## CIRCULAR N° 4

**LICITACIÓN PÚBLICA N° 10/ 2026**

**OBRA: "AMPLIACIÓN Y REFACCIÓN CENTRO DE ADIESTRAMIENTO DR. RENÉ FAVALORO" –  
Departamento RAWSON.**

### ACLARACIONES CON CONSULTA

**PREGUNTA N°10:**

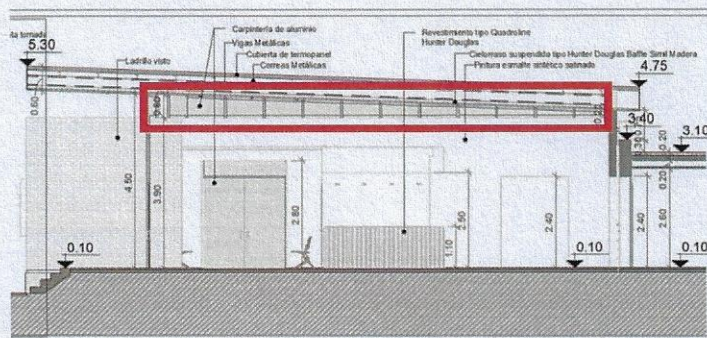
- Se repite la consulta para los sanitarios correspondientes al sector 4 que dan a un patio interno.
- Por favor aclarar

*Para sanitario del personal Laboratorio también corresponde V8.*

CEFAAM    Plano N°    A-01

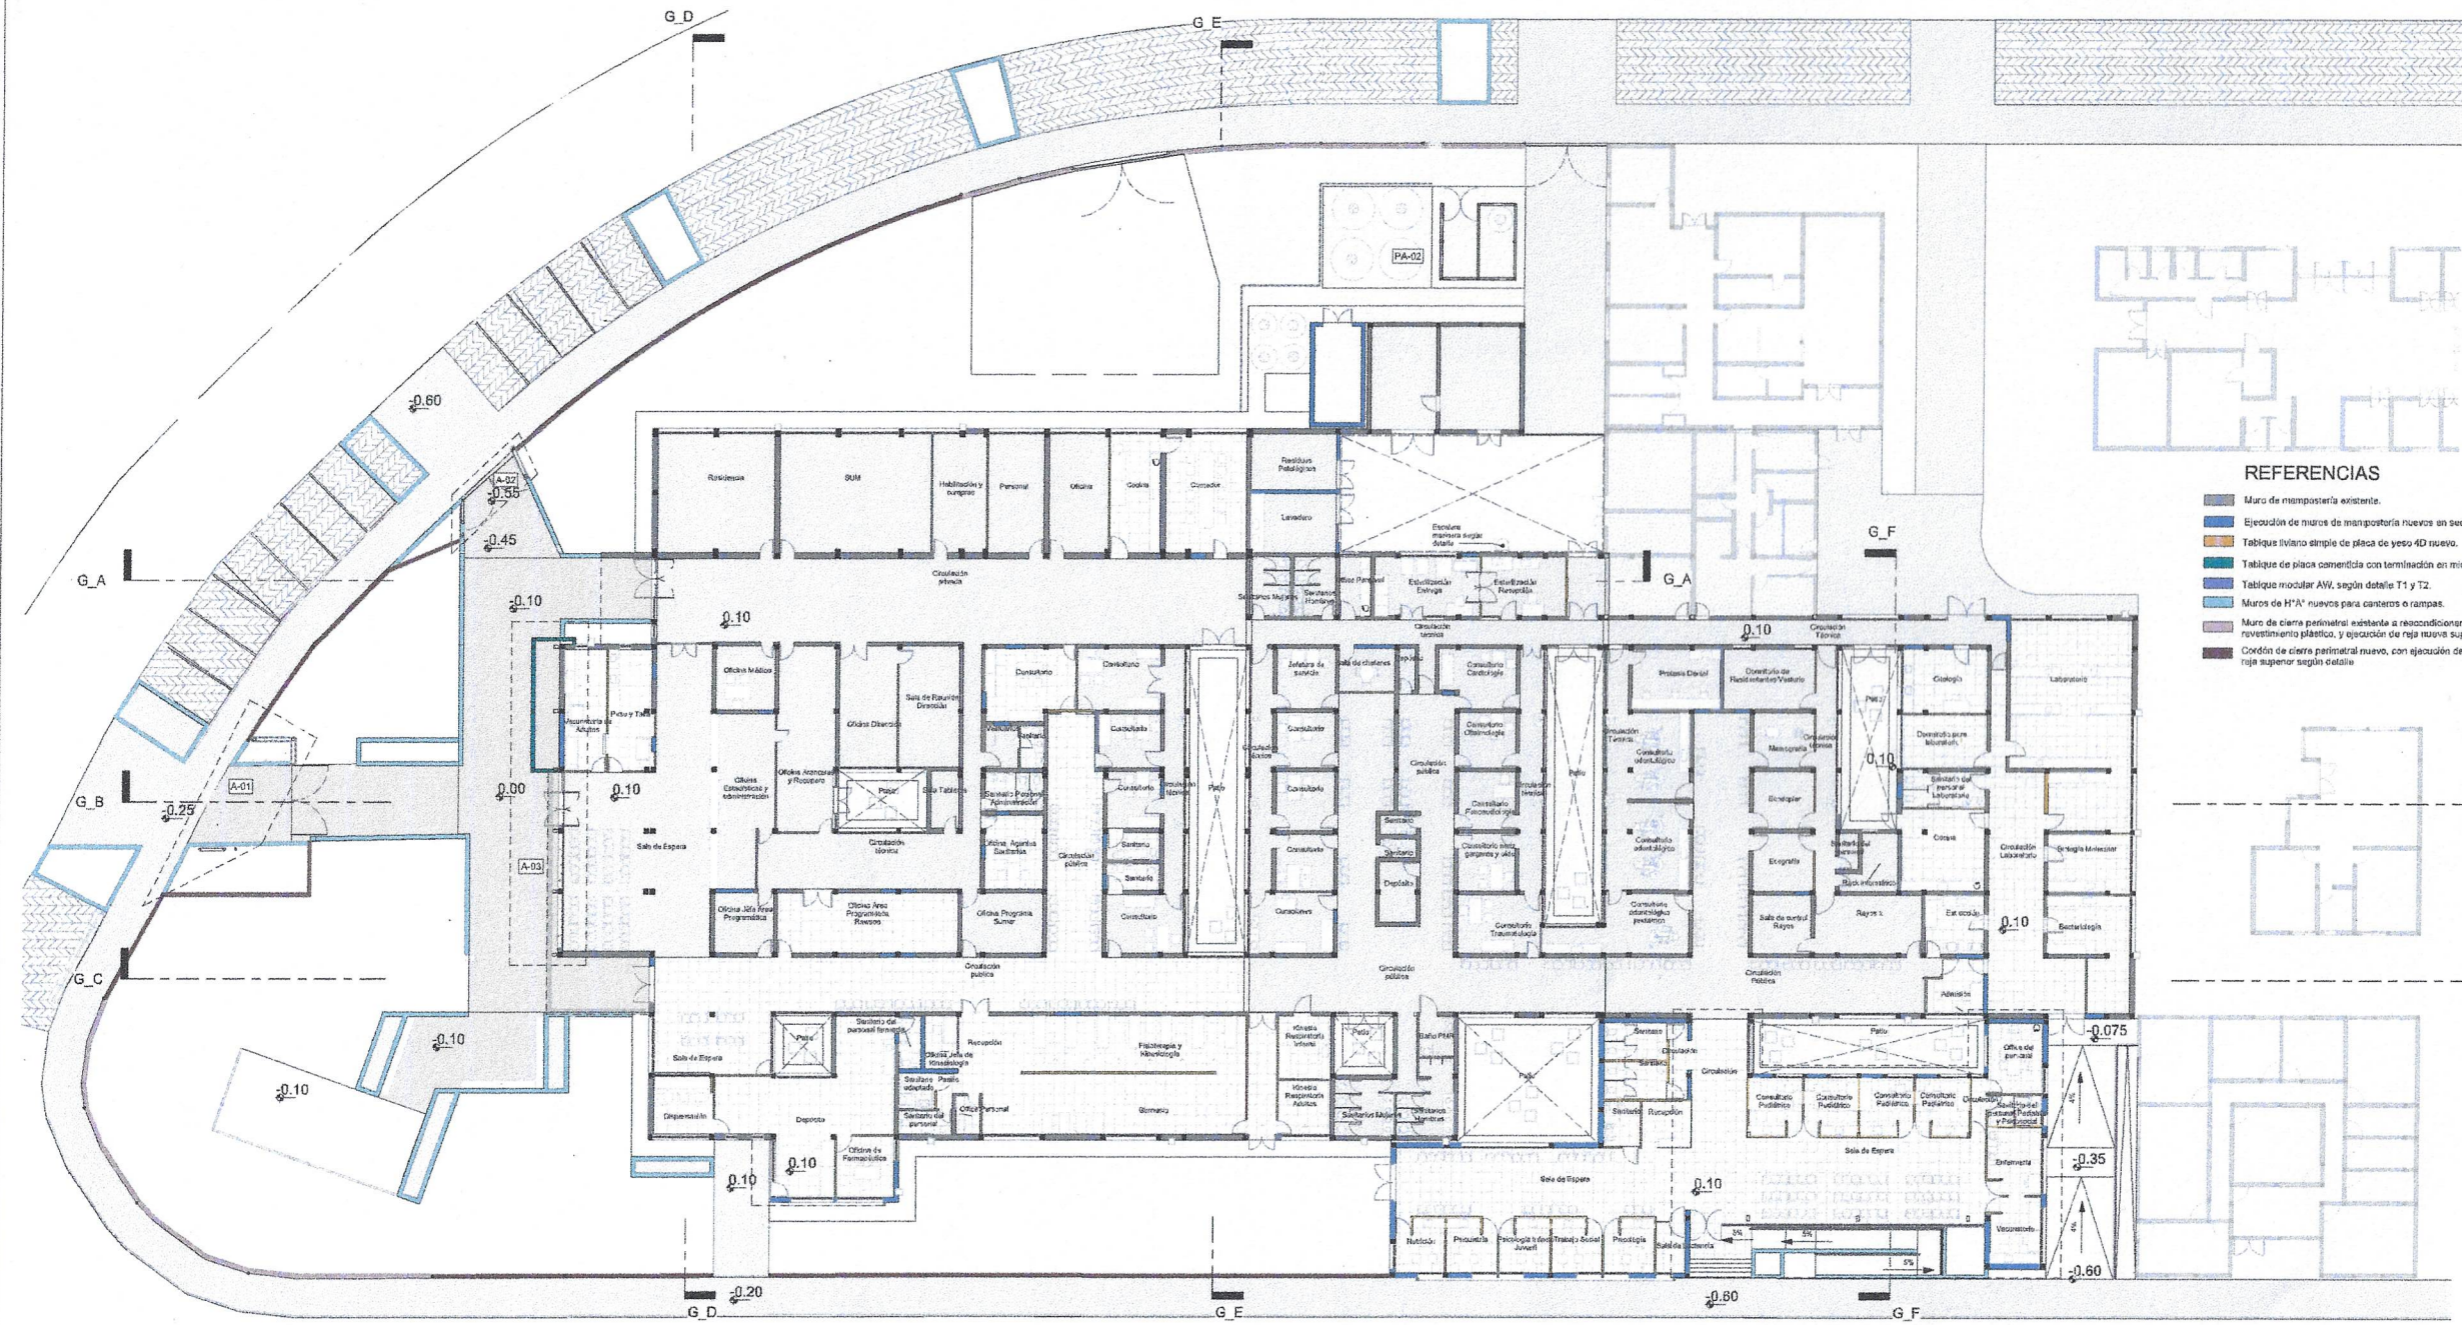
- Item 3.2.1 – Consolidación de estructuras de hormigón armado, Consulta: que hay que tener en cuenta en esta item??

*Se aclara que la empresa contratista deberá efectuar el cálculo estructural pertinente y definir las consolidaciones, refuerzos y/o apuntalamientos necesarios, a fin de asegurar la estabilidad de la estructura existente durante las tareas de demolición de los muros indicados en plano A-01 y planos E-04*

**CEFAAM** Plano N° **A-18**

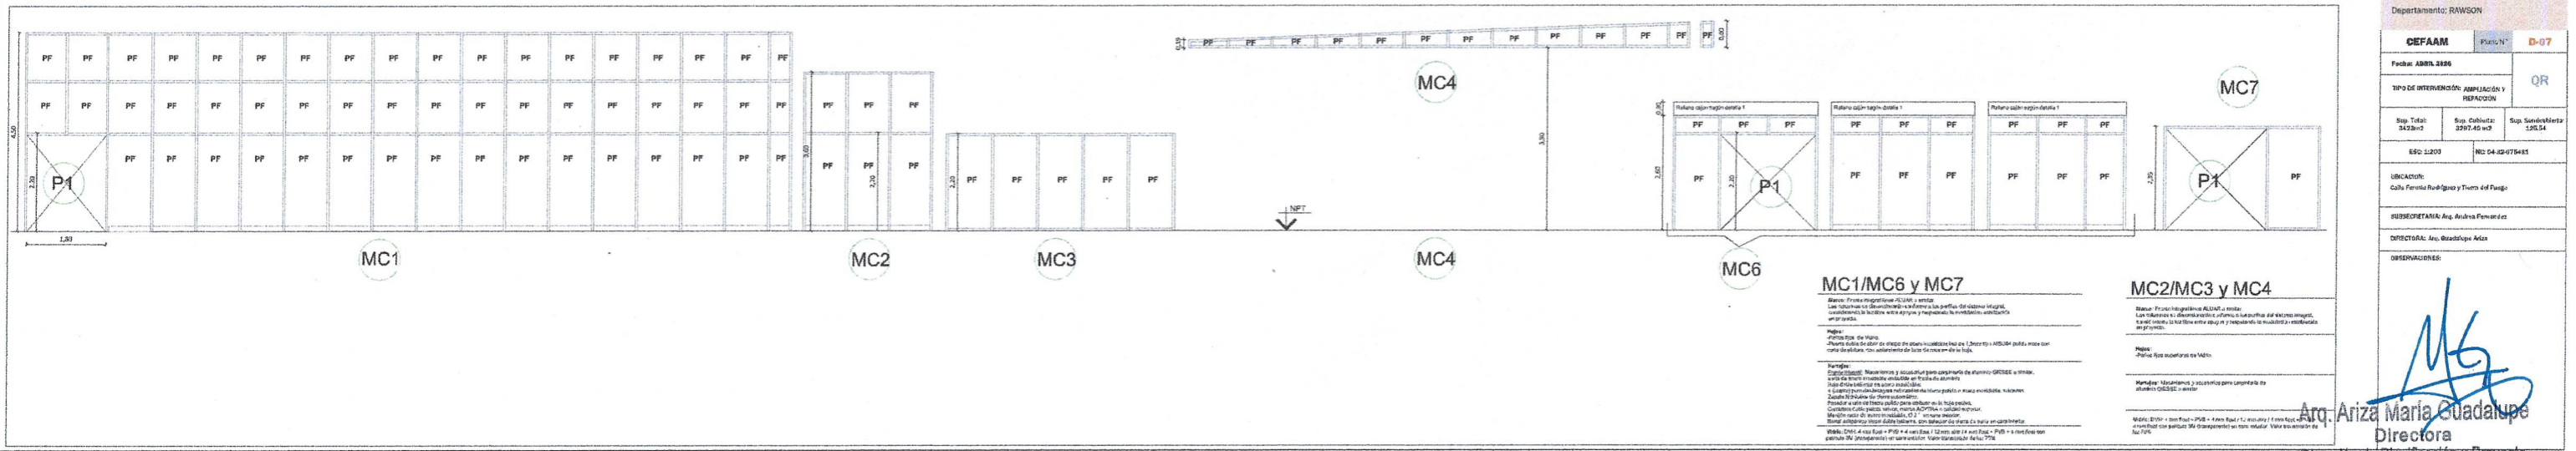
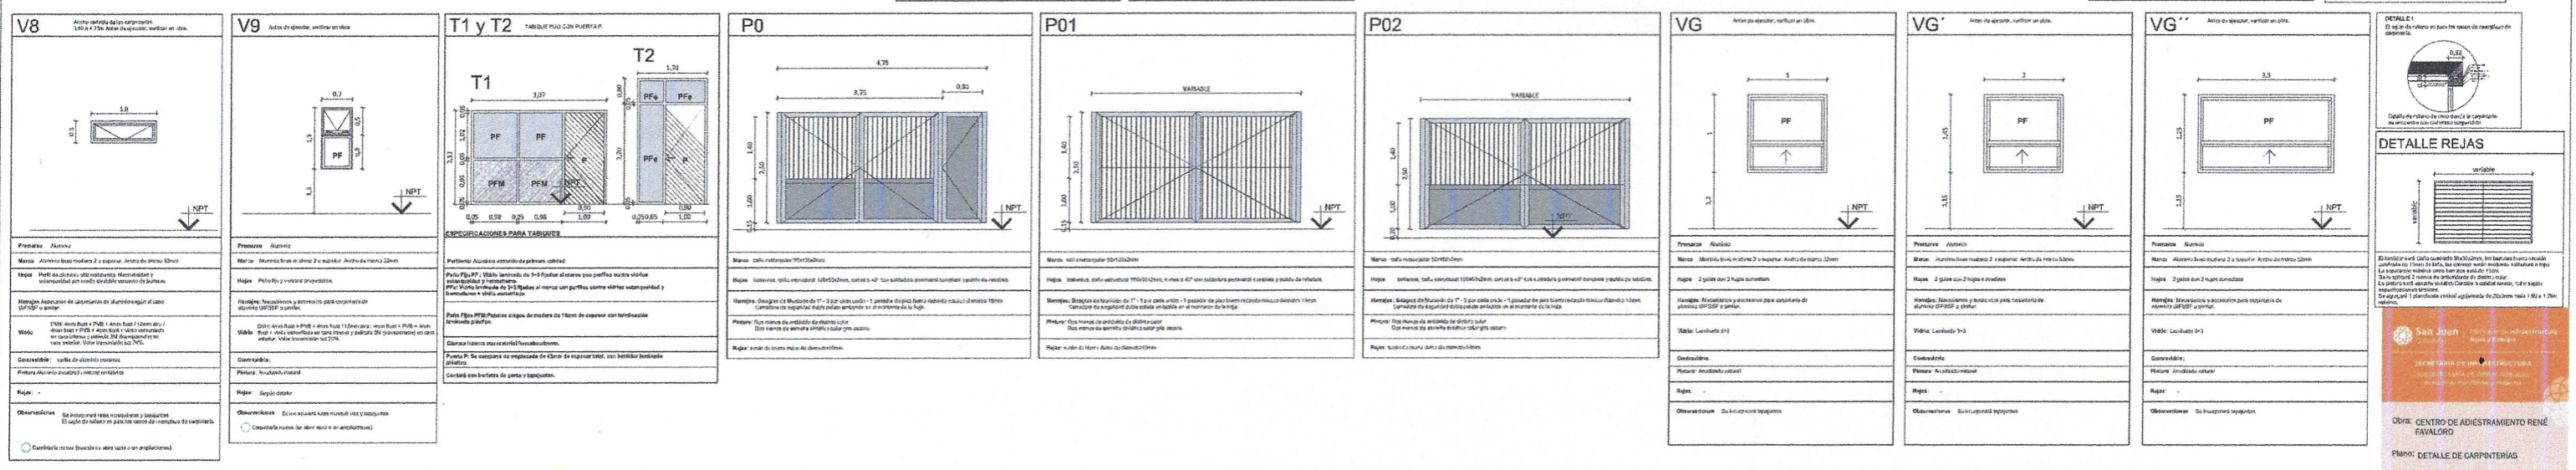
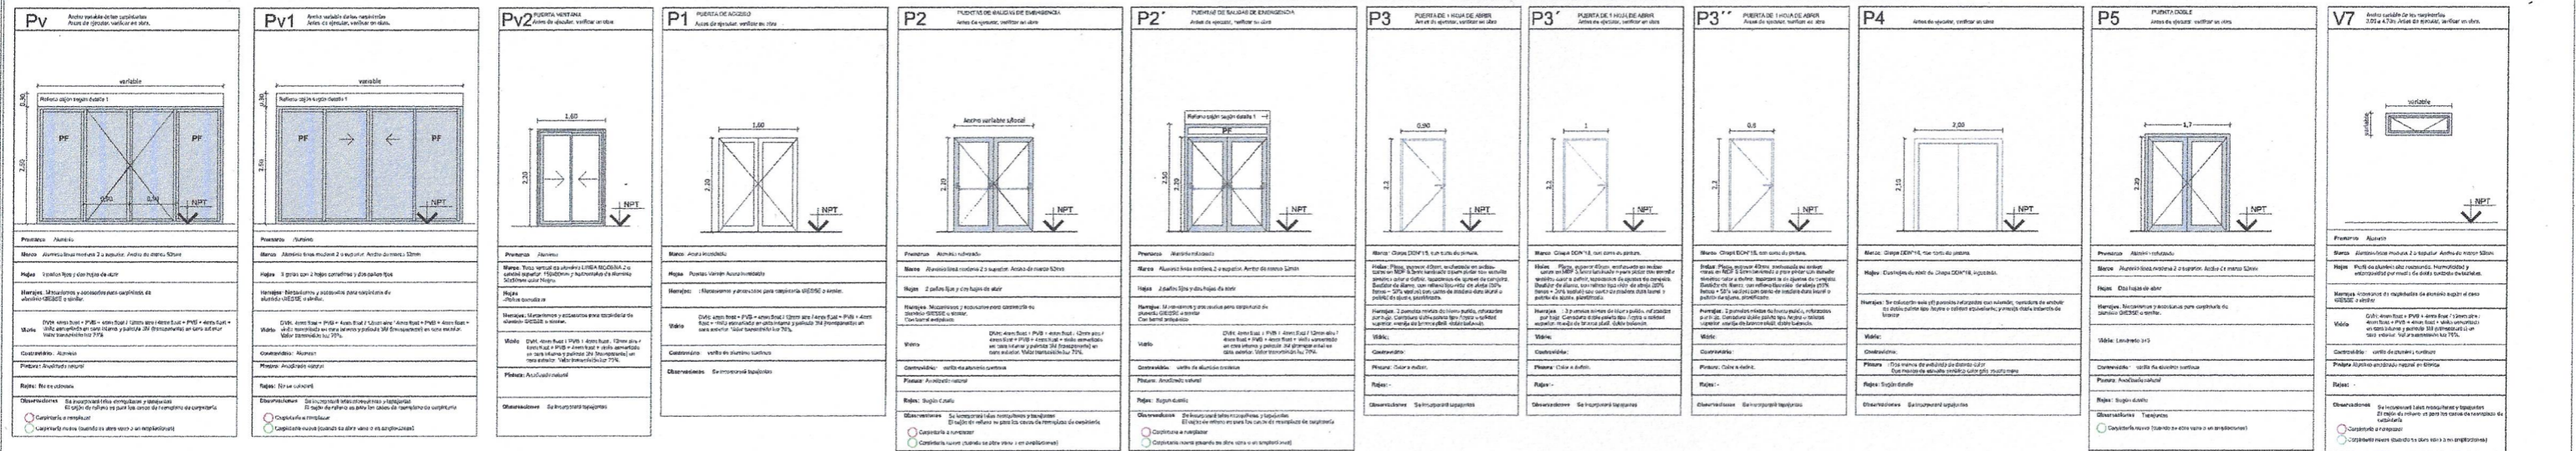
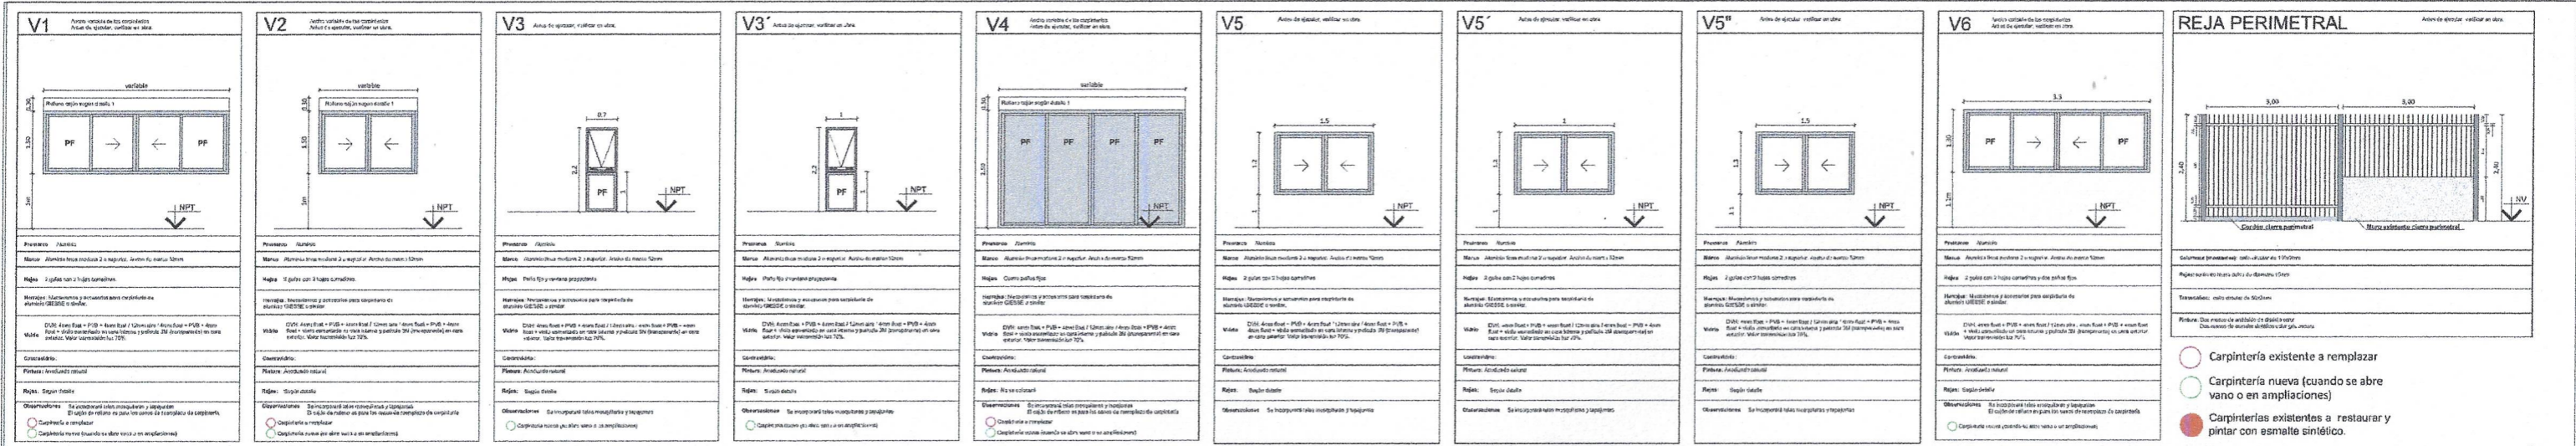
- Tabiquería: Solicitamos, en caso de estar disponibles, los planos de mampostería y tabiquería (nueva y existente). Requerimos que se detalle en el plano los tipos a cotizar según la planilla: tabique liviano simple de placa de yeso, tabiques de placa cementicia y tabiques de MDF.

*En respuesta a la consulta, se adjunta el plano de tabiques solicitado.*
